DELIBERAZIONE DEL CONSIGLIO PROVINCIALE

N. 42 DEL 12/12/2017

OGGETTO: INFRASTRUTTURA STRATEGICA DI INTERESSE NAZIONALE EX ART. 1 DELLA LEGGE 21 DICEMBRE 2001, N. 443 – LEGGE OBIETTIVO. TRATTA AV/AC VERONA – PADOVA. PROGETTO PRELIMINARE DEL 2° LOTTO FUNZIONALE “ATTRAVERSAMENTO DI VICENZA”.

ESPRESSIONE PARERE IN CONFERENZA DI SERVIZI EX ARTT. 165 E 168 DEL D.LGS 163/2006

STATO DI PROGETTO SOTTOPASSO OLMO - ITALFERR
CRITICITA' ESPRESSE DALL'AMMINISTRAZIONE COMUNALE

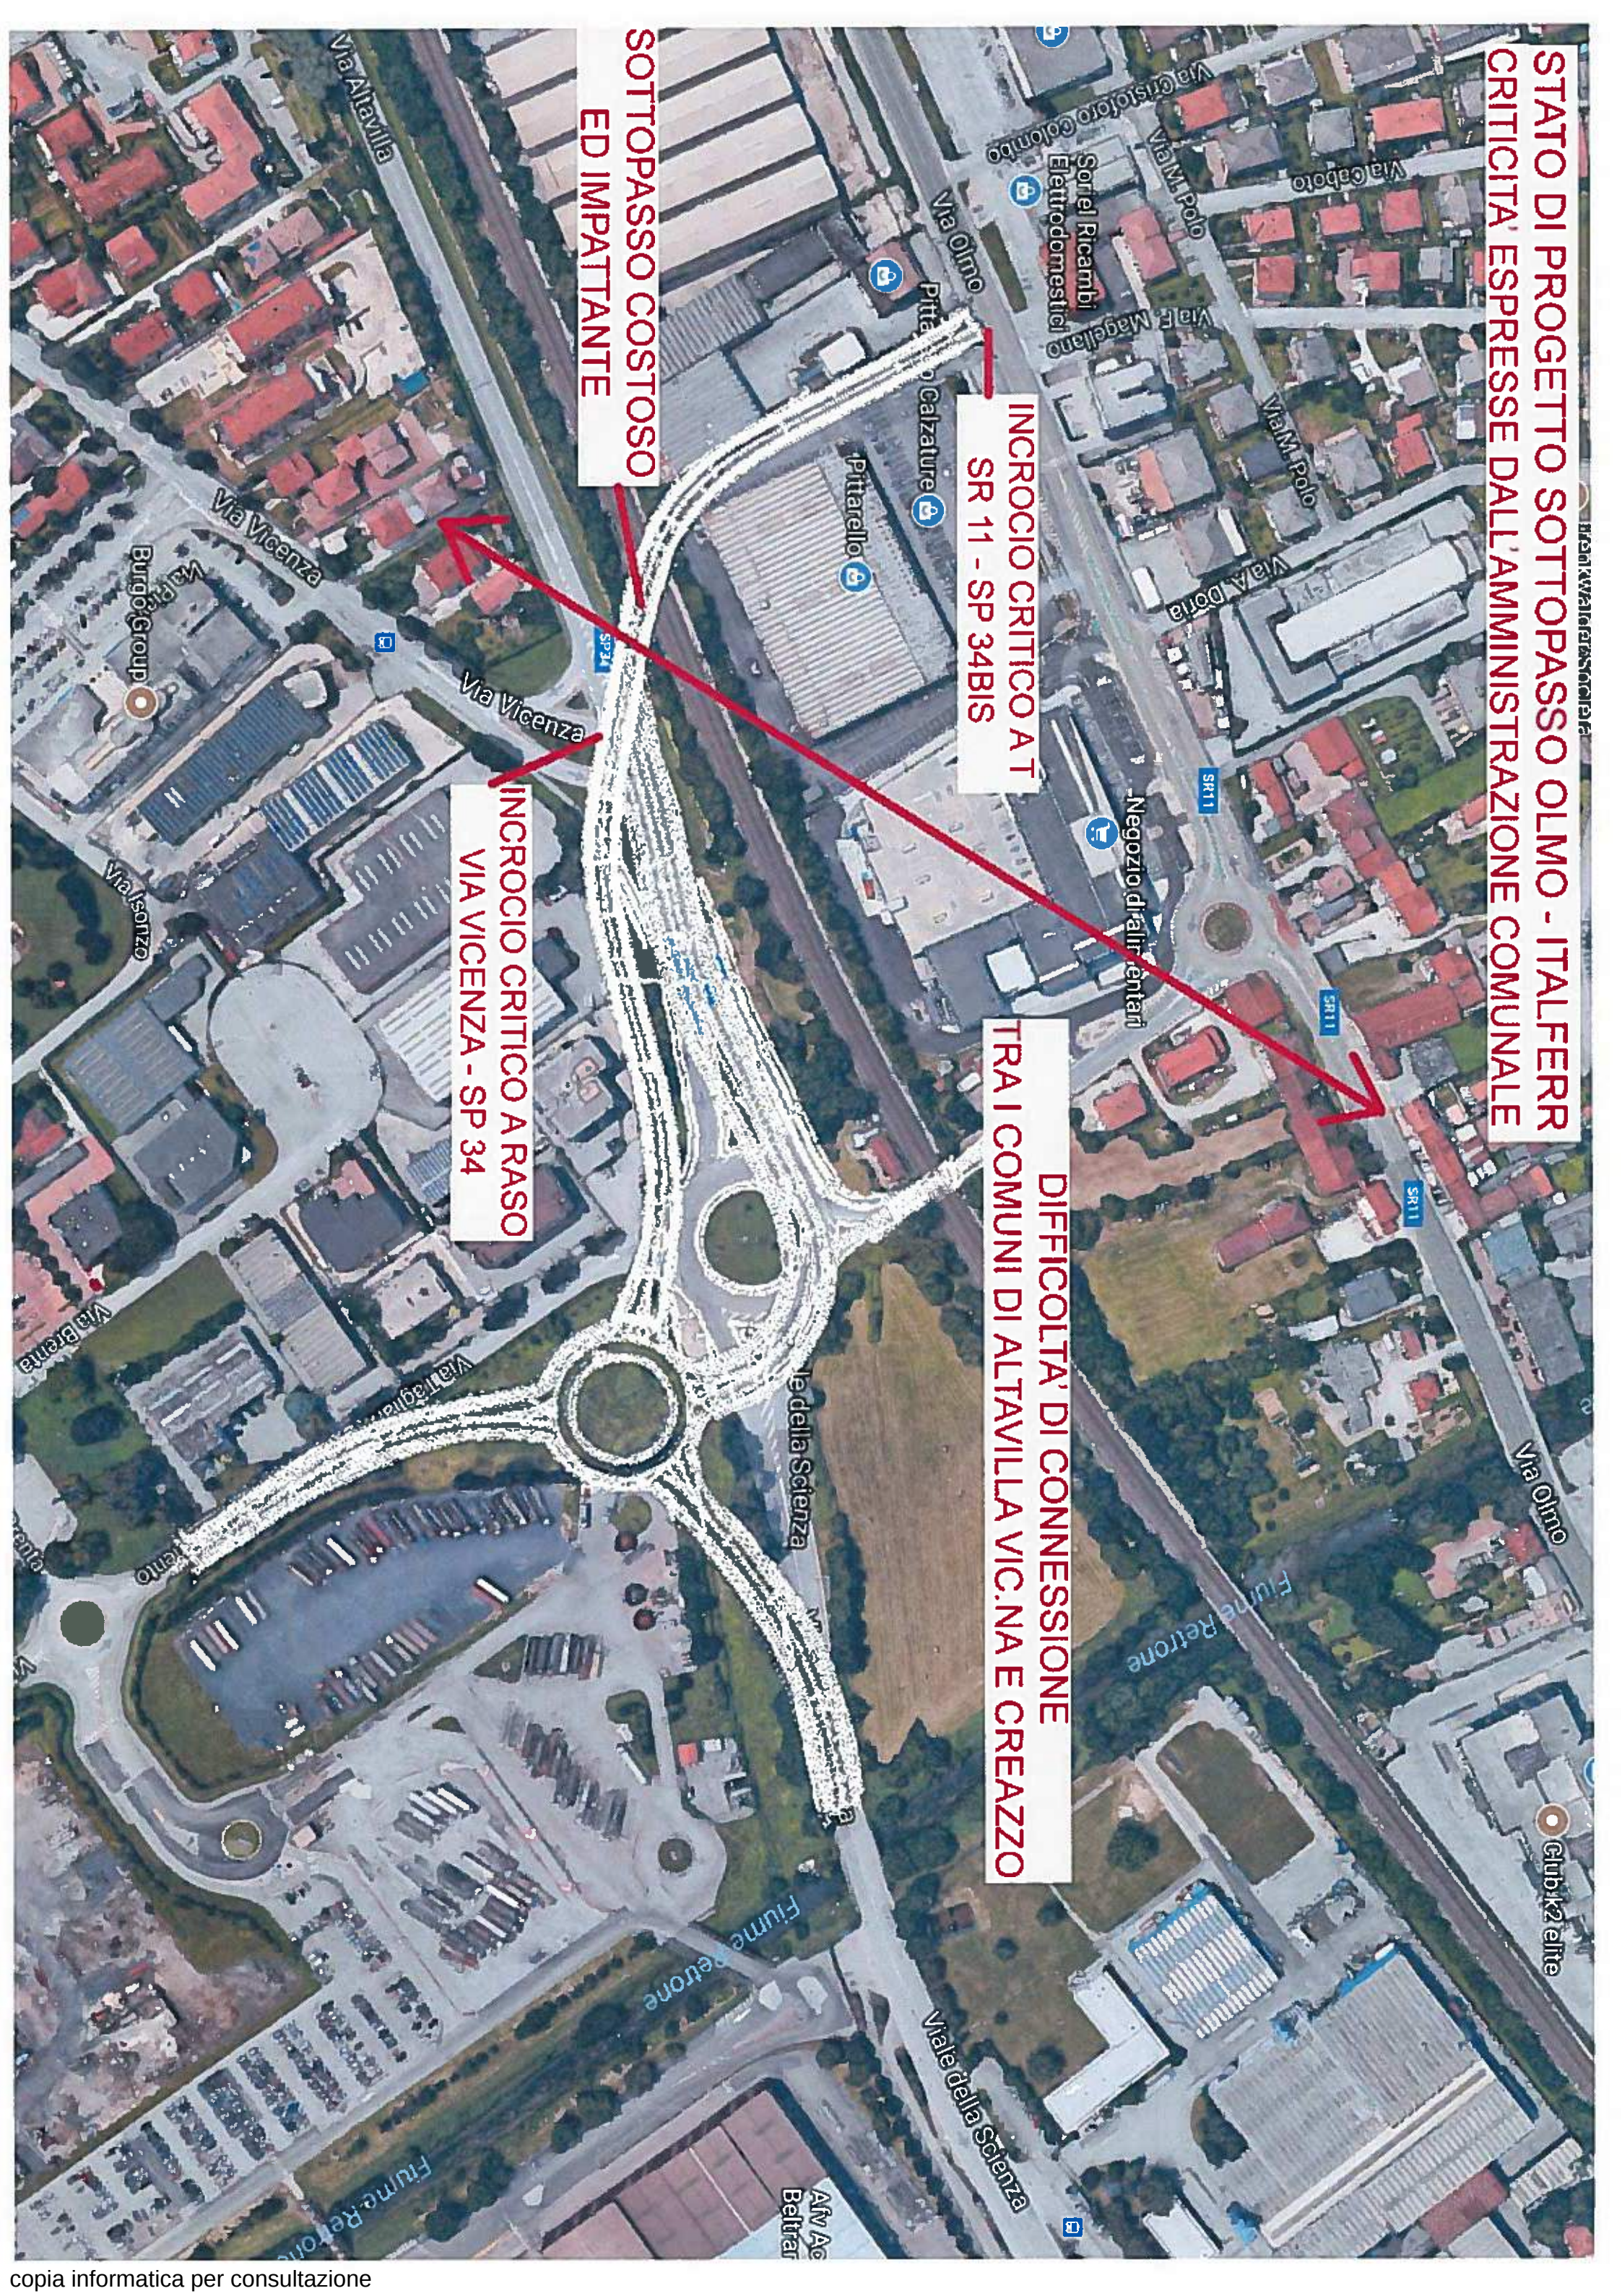
1. La realizzazione del sottopasso Via Olmo, presenta le seguenti criticità di viabilità stradale:

- l'intersezione “a raso” di via Vicenza (principale Via comunale di attraversamento del Paese di Altavilla Vicentina molto trafficata) con la SP34 (strada Provinciale di collegamento di due caselli autostradali, Vicenza Ovest e Montecchio Maggiore) rappresenta un nodo difficile e pericoloso, considerato il volume di traffico veicolare; si precisa inoltre che, nelle ore di punta, in corrispondenza dello sbocco di Via Vicenza sulla SP34, si forma una lunga coda di automezzi che non riescono ad immettersi sulla provinciale comportando di conseguenza notevoli disagi di viabilità e di inquinamento;

- l'intersezione a “T” della strada che sostituisce la SP34Bis (Strada Provinciale con sottopasso) con la SR11 (Strada Regionale 11 – Padana Superiore) rappresenta un nodo particolarmente problematico visto il considerevole flusso di traffico veicolare previsto anche per i mezzi pesanti; le conseguenze sono le notevoli difficoltà di immissione tra le due arterie stradali, decisamente molto importanti e strategiche, oltreché l'aumento dell'inquinamento atmosferico creato dalle lunghe code che andrebbero a crearsi;

- si deve considerare, inoltre, che l'importante opera infrastrutturale presentata, deve rispondere ad una valutazione della domanda di mobilità ben ragionata, al fine di giustificare la necessità di realizzare un nuovo sottopasso così costoso ed impattante;

- il principale collegamento viario tra i Comuni di Altavilla Vicentina e Creazzo, appartenenti all'Unione dei Comuni Terre del Retrone, viene allungato di quasi un chilometro, raddoppiando i nodi stradali da percorrere (da due a quattro); tutto ciò porterebbe ad aggravare la situazione già compromessa dalle altre importanti infrastrutture viarie: la Strada Provinciale SP34, la Strada Regionale SR11; inoltre sorgerebbero difficoltà di accesso anche per operazioni ed iniziative ricorrenti ed ordinarie. Ad esempio una parte della popolazione di “Perara” - Via Vicenza, storicamente frequenta la Parrocchia e Chiesa di S. Nicola ad Olmo di Creazzo.

1. la realizzazione di una rotatoria all'intersezione di Via Vicenza con la SP34 con caratteristiche identiche a quella precedentemente eseguita in via Verdi con la SP34 (Via Lonigo – Melaro);
2. il mantenimento del sottopasso esistente in SP34Bis (ovvero l'affiancamento di uno nuovo), adeguandolo in larghezza, altezza e profondità alle norme di legge, (con caratteristiche simili al sottopasso di via Tabernulae che collega la SR11 in località Tavernelle), naturalmente dotandolo di passaggio pedonale e pista ciclabile; a tal proposito, si precisa che la demolizione della “Casa Cantoniera”, a ridosso del sottopasso esistente, agevola altresì l'intervento proposto, liberando uno spazio prezioso per la realizzazione dell'opera; si

propone altresì, di realizzare un argine a ridosso della rotatoria della SP34 e fino al sottopasso sul lato est, ovvero di alzare la quota di tutta l'area, per evitare gli eventi di esondazione del fiume Retrone (come previsto nel progetto preliminare Italferr per l'altra sponda del fiume in Comune di Vicenza).

Figura 3.3. Planimetria Coni Ottici – Via Marco Polo.

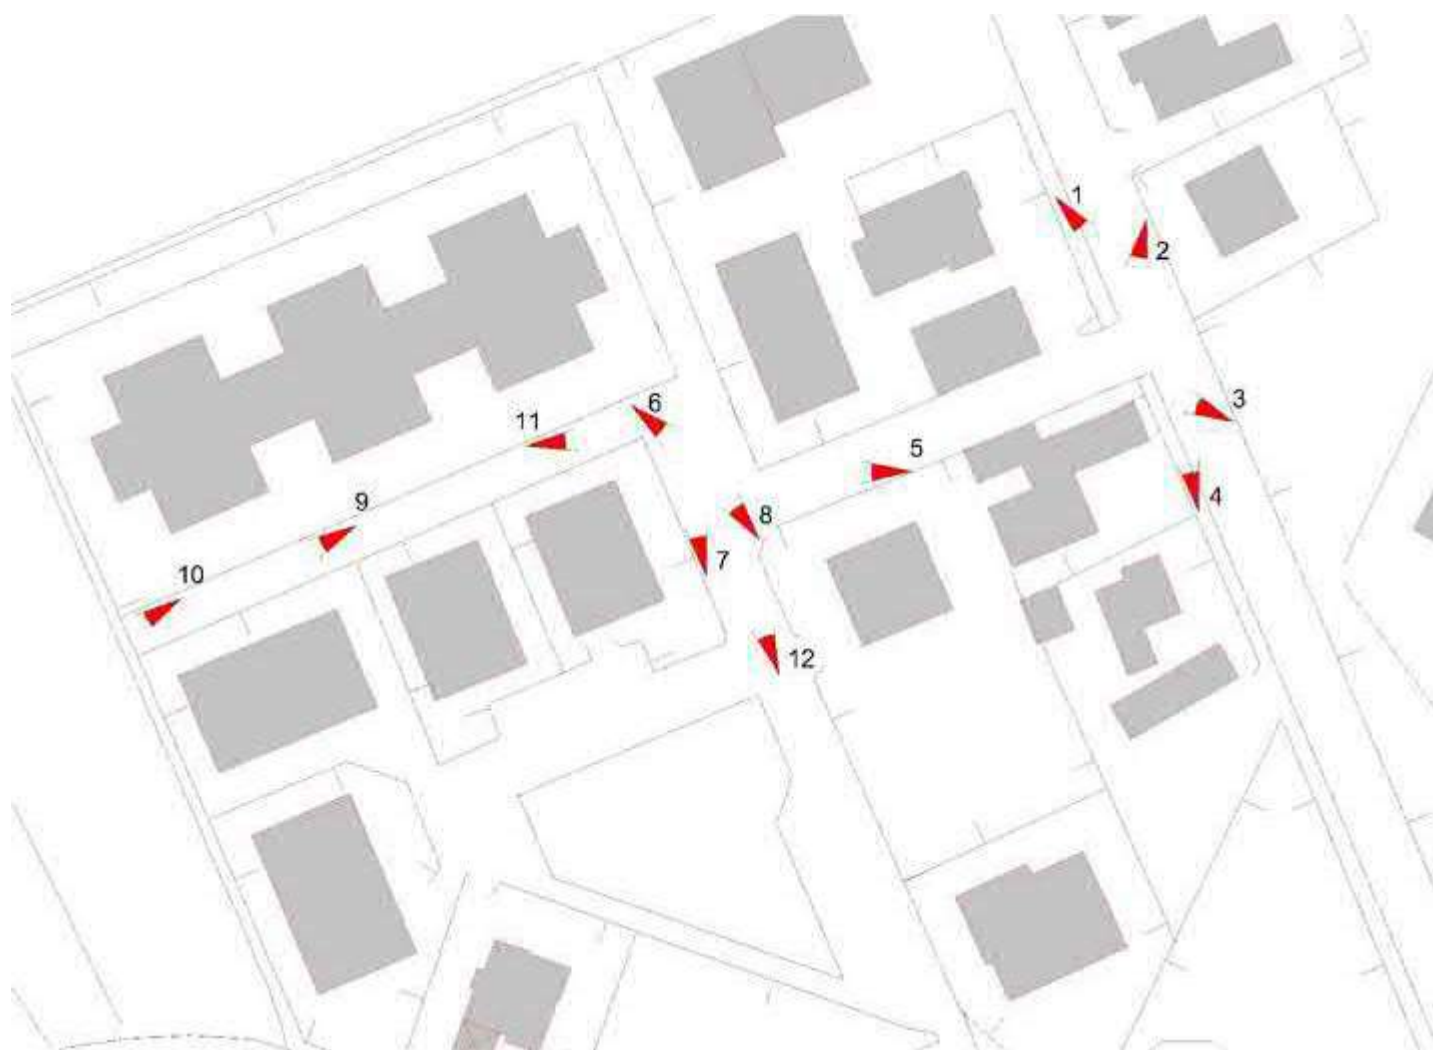
Qualora un mezzo fosse parcheggiato, non si garantirebbe il passaggio se non a veicoli quali automobili o piccoli furgoncini. Già l’automezzo impiegato per la raccolta dei rifiuti (lunghezza circa 8.00m) presenta difficoltà di manovra all’interno della via, soprattutto per effetto della presenza di una doppia curva a gomito (90+90°) su tratto limitato che non permette un’agevole manovra di svolta e contro-svolta. Tale passaggio è evidenziato nei cono ottici 6-7-8-12.

Si dubita pertanto che sia possibile, impiegare Via Marco Polo, per l’accesso alla nuova SSE di Lerino, dal momento che mezzi d’opera superiori a 8.00m di lunghezza troverebbero difficoltà oggettive di transitabilità. Allo scopo, si sono condotte due simulazioni con mezzi d’opera tipologici che potrebbero essere impiegati durante l’esecuzione dei lavori e durante la manutenzione nel tempo del manufatto. Tali simulazioni verranno illustrate nel seguito.

Si può pertanto ritenere che per l’accesso alla nuova SSE di Lerino si debba trovare una viabilità alternativa, che potrebbe essere eseguita ex-novo con stacco diretto da Via Dal Ponte in posizione da definirsi. L’intersezione con Via Dal Ponte, essendo la stessa molto trafficata per effetto dell’accesso alla Stazione di Lerino, dovrebbe essere garantita con una intersezione in rotatoria che gioverebbe a vantaggio reciproco sia del Comune sia del gestore della SSE. Tale scenario però soffre di incremento degli oneri di costruzione della nuova strada oltre che dell’incremento del costo di esproprio. Poi, come si vedrà al punto successivo, sono presenti due vincoli che minano di fatto la scelta di localizzare la SSE dove prevista sul PP, rischio idraulico e presenza dell’acquedotto Euganeo-Berico.

Figura 3.20. Estratto mappa catastale Foglio 9 – Comune di Torri di Quartesolo.

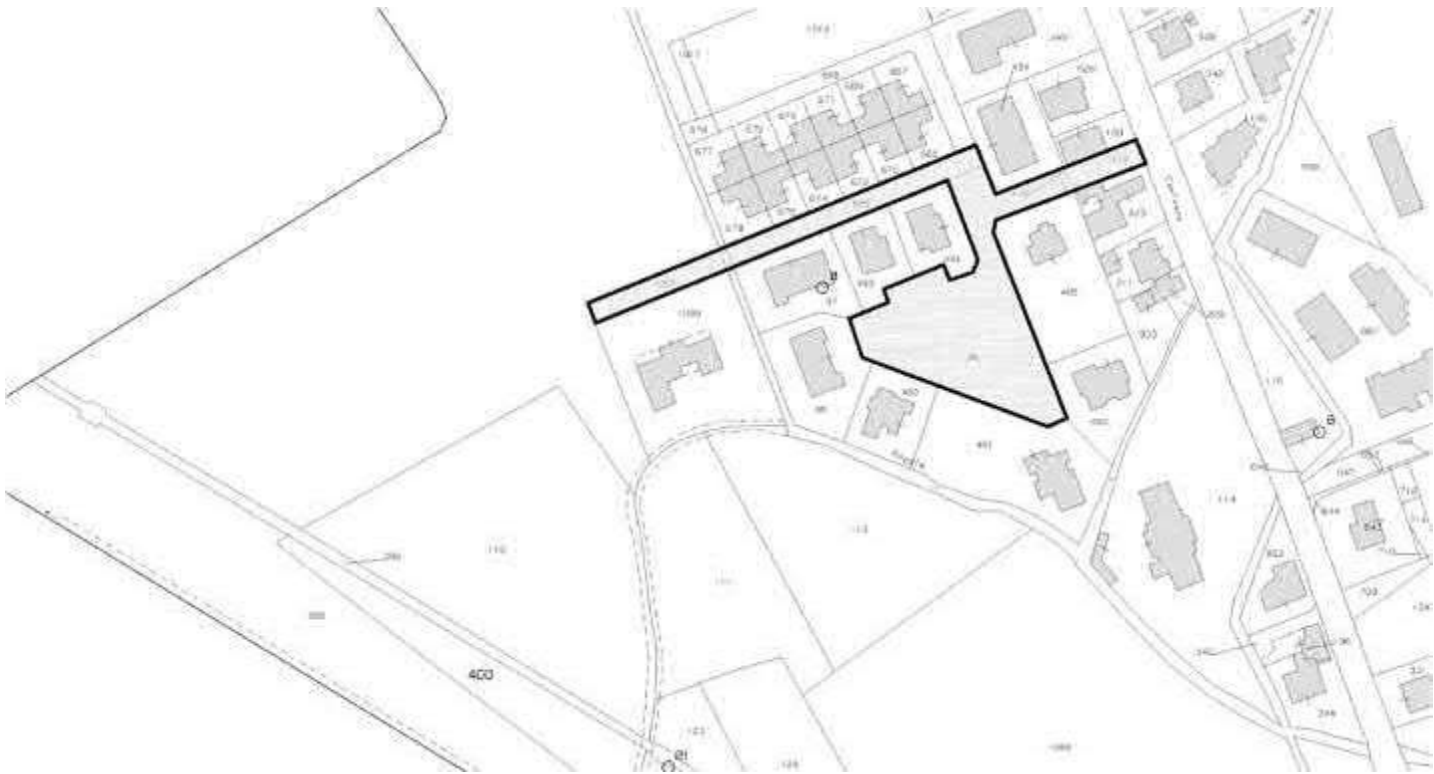
È evidente che Via Marco Polo sia strada di proprietà privata, fatte salve alcune porzioni della stessa di proprietà del Comune di Torri di Quartesolo, principalmente legate all'accesso all'area verde insistente nell'area, vedi mappale 99. I rimanenti tratti, corrispondenti ai mappali 1057 e 665, sono di proprietà privata e non pubblica.

È altresì degno di nota segnalare che il mappale 399, identifica univocamente l'acquedotto Euganeo-Berico, di servizio alla Città di Padova, come si evince dall'estratto catastale di pertinenza del Comune di Padova, soggetto al quale si dovrebbe richiedere parere di conformità in apposita conferenza dei servizi al fine di valutare anche loro osservazioni di merito dal momento che la SSE sorgerebbe sopra tale acquedotto.

Figura 4.4. Planimetria Coni Ottici – Via Borsellino.

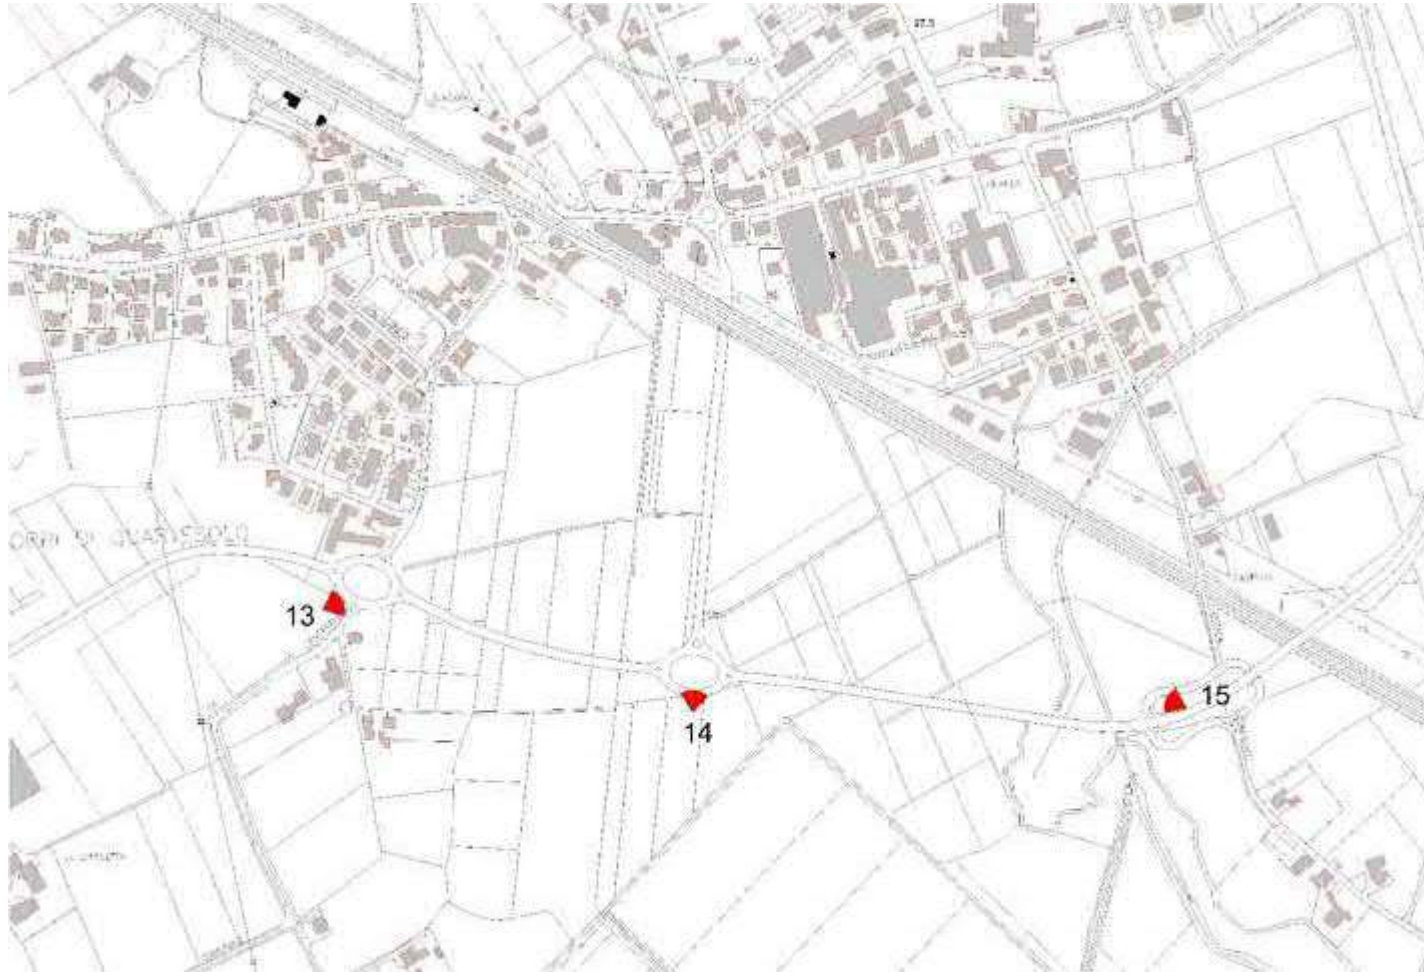
Il cono ottico 13 rappresenta l'accesso di Via Borsellino visto dal ramo di rotatoria di innesto dalla viabilità proveniente dalla rotatoria della bretella Autostradale.
